Znak sprawy: RGK.271.14.2022

„Rozbudowa i zmiana sposobu użytkowania budynku remizy strażackiej w celu utworzenia Centrum Aktywności Kulturalnej w Zarębach Kościelnych”

Gmina Zaręby Kościelne , ul. Kowalska 14, 07-323 Zaręby Kościelne, stosownie do treści art. 284 ust. 6 ustawy z dnia 11 września 2019 roku - Prawo zamówień publicznych (Dz. U. z 2021 r., poz. 1129 z późn. zm.) informuje, iż wpłynęły zapytania od Wykonawcy dotyczące Specyfikacji Warunków Zamówienia. Zamawiający przekazuje treść zapytań wraz z odpowiedziami.

Przykładowe rys.:

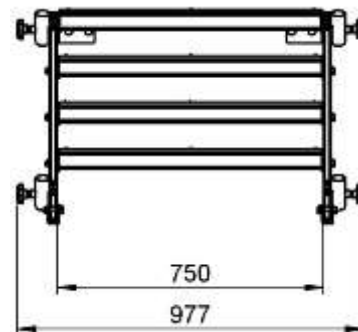
3. Prosimy o dokładne specyfikacje oraz zdjęcia pokrowca, schodków i wózka transportowego do sceny podestowej. Podest powinien być przymocowany na stałe, nie ma możliwości jego transportu?

Ad.3. Zaprojektowano scenę o wymiarach 7,0 x 4,0 m chowaną w podłodze dlatego podesty sceniczne zamontowane będą na stałe i nie wymagają wózków do transportu. **Schody do podestu scenicznego** należy wykonać jako przegubowe umożliwiające szybki i bezproblemowy montaż. Schody należy wykonać z wytrzymałych profili aluminiowych, a stopnie z blachy ryflowanej.

Wysokość – 600 – 1000 mm

Szerokość - 750 mm

Głębokość - 1375 mm

Waga – do 30 kg

Barierki – opcja alternatywna
